2.1 Zusammenfassung der Änderungen zu umweltfachlichen Untersuchungen und landschaftspflegerischen Maßnahmen sowie Ausgleichsflächenkonzept (Unterlagen Nr. 9, 19 und Ausgleichsflächenkonzept) (Aufgrund eingegangener Einwendungen und Stellungnahmen)

Planfeststellungsverfahren:

***Ringschluss Südring
von der Lippstädter Straße bis zur Rietberger Straße
im Stadtteil Wiedenbrück***

Abbildung 11: Ursprüngliche Situation bei Bau-km 360 - Maßnahmenplan 2

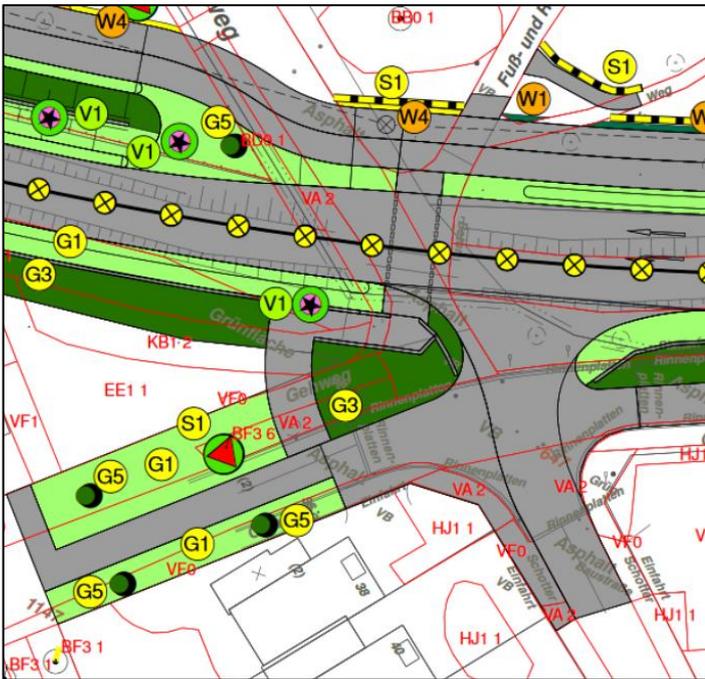
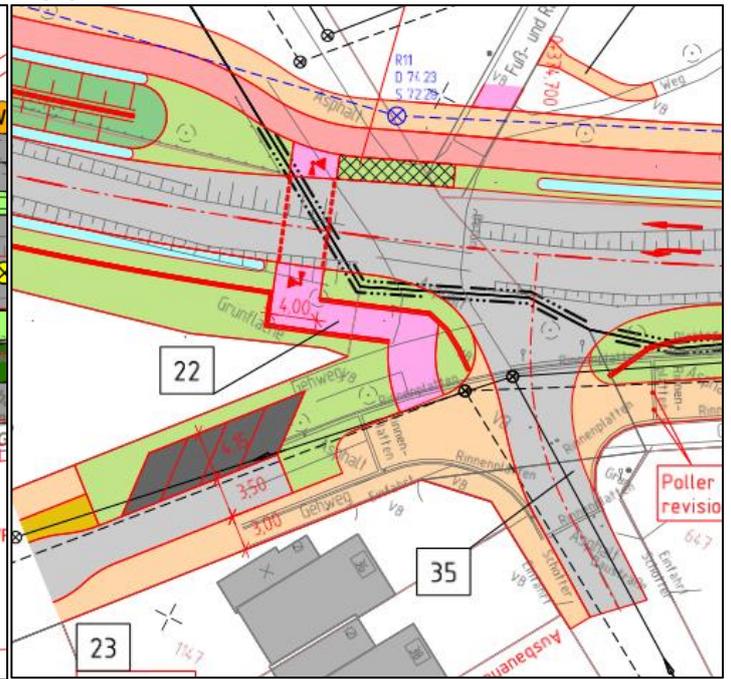
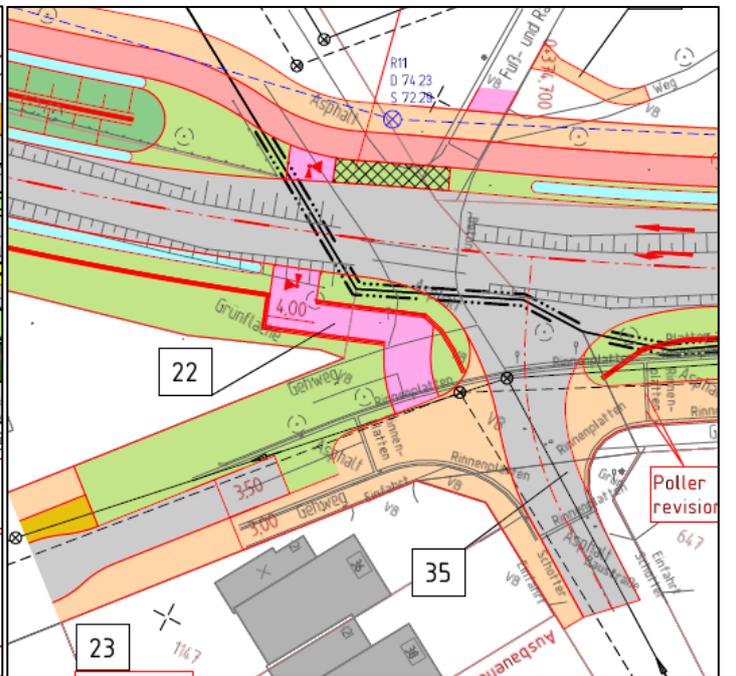
Die Darstellung der Lärmschutzschleuse im ursprünglichen landschaftspflegerischen Maßnahmenplan 2 entsprach nicht dem ursprünglichen Lageplan 2. Zudem war der Südring „alt“ nicht eindeutig abgebunden und der dortige Gehweg war als Grünfläche dargestellt (vergleiche Abbildungen 11 und 12).

Die im ursprünglichen Lageplan 2 vorgesehenen vier Kurzzeitparkplätze wurden aufgrund der Stellungnahme des Dezernats 25 der Bezirksregierung Detmold sowie mehreren privaten Einwendungen im angepassten Lageplan 2 durch eine Grünfläche ersetzt (siehe Abbildung 14).

Abbildung 145: Ursprüngliche Situation bei Bau-km 145 - Maßnahmenplan 1

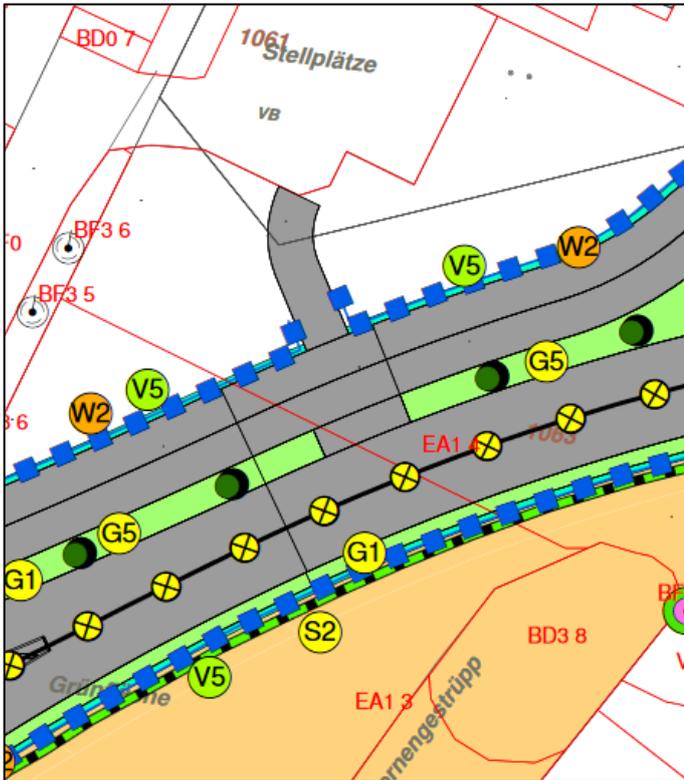
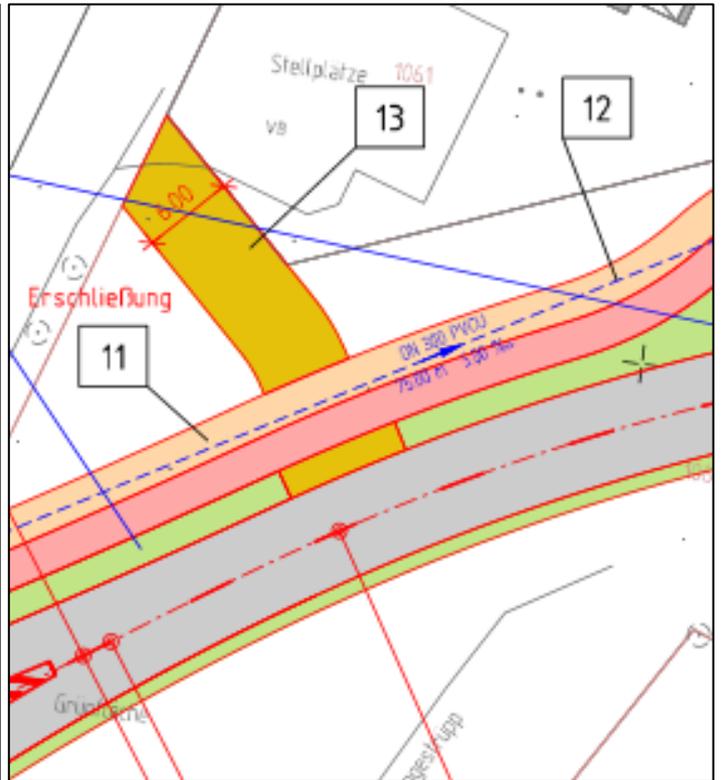
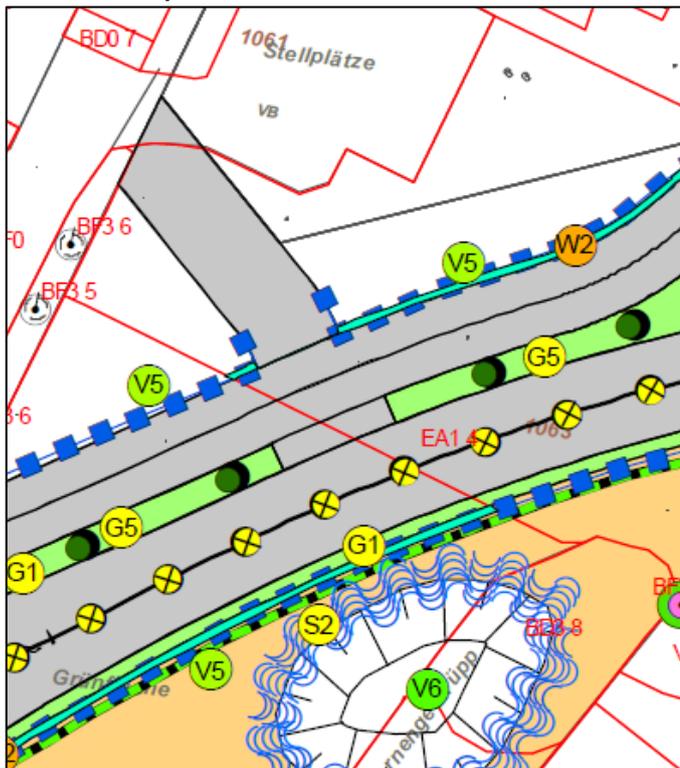
Die Darstellung der Zufahrt zum Gebäude Südring 122 im ursprünglichen landschaftspflegerischen Maßnahmenplan 1 entsprach nicht dem ursprünglichen Lageplan 1 (siehe Abbildung 15 und 16).

Abbildung 16: Ursprünglicher Teilausschnitt KVP Rietberger Straße – Maßnahmenplan 4

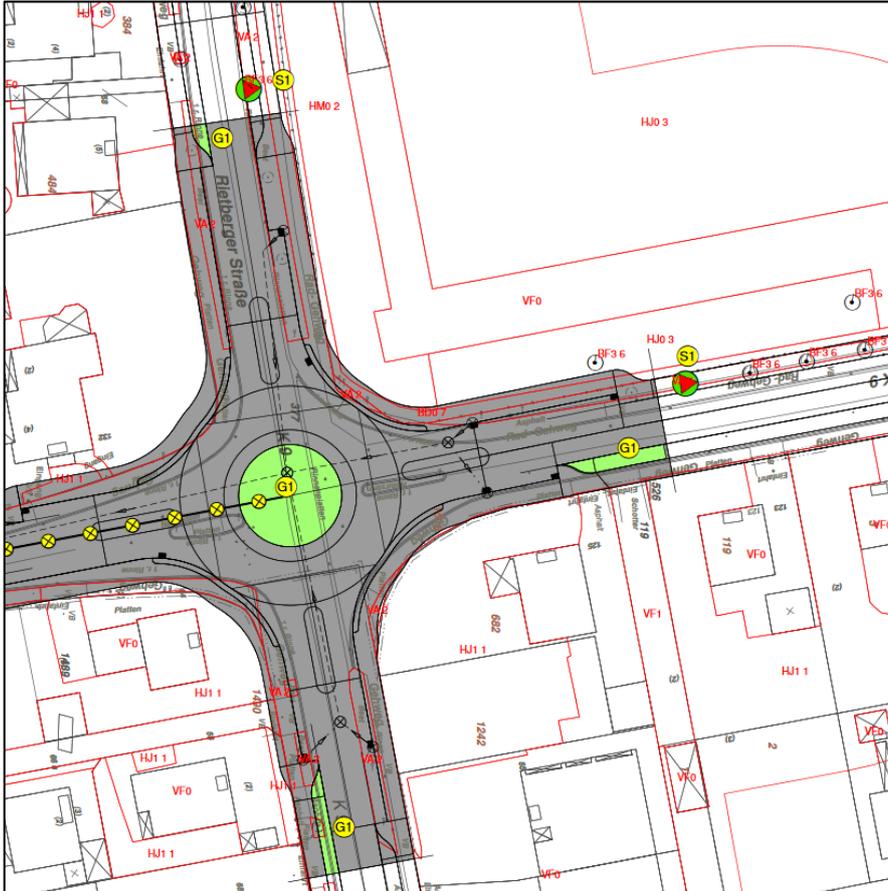
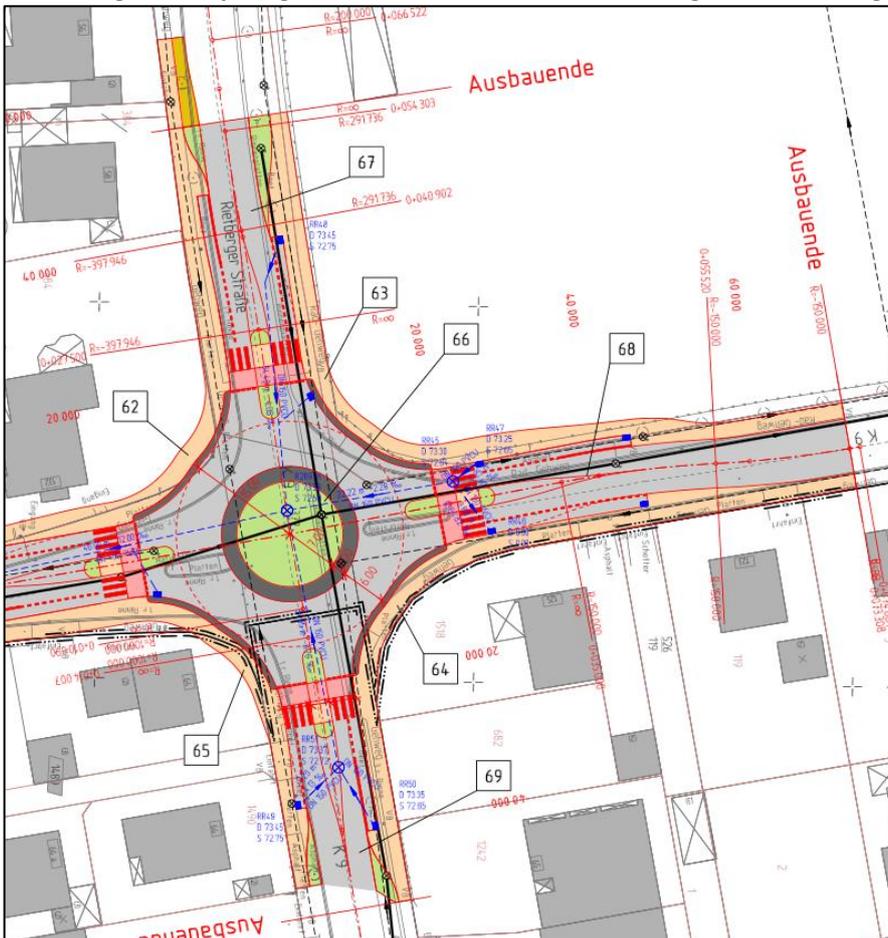
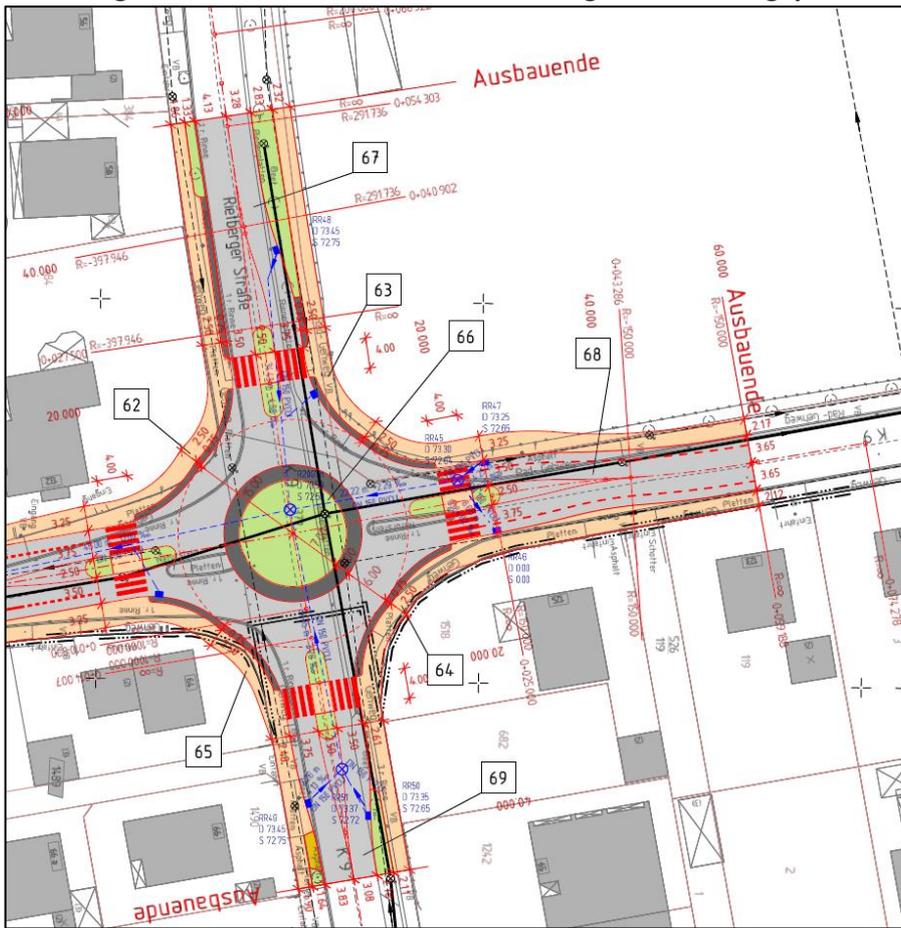
Es wurde ein Übertragungsfehler, der sich im Zuge der Abstimmung der Fachplaner untereinander ergeben hat, korrigiert. Die Darstellung der Ausfahrtsäste bzw. Verkehrsflächen im ursprünglichen landschaftspflegerischen Maßnahmenplan 2 entsprachen nicht dem ursprünglichen Lageplan 2 (Siehe Abbildungen 18 und 19).

Da, aufgrund von Stellungnahmen verschiedener Träger öffentlicher Belange, die Planung im Bereich des Kreisverkehrsplatzes angepasst wurde (vergleiche Abbildung 19 und 20), wurde der Maßnahmenplan 4 entsprechend dem „neuen“ Lageplan 4 angepasst (siehe Abbildung 21).
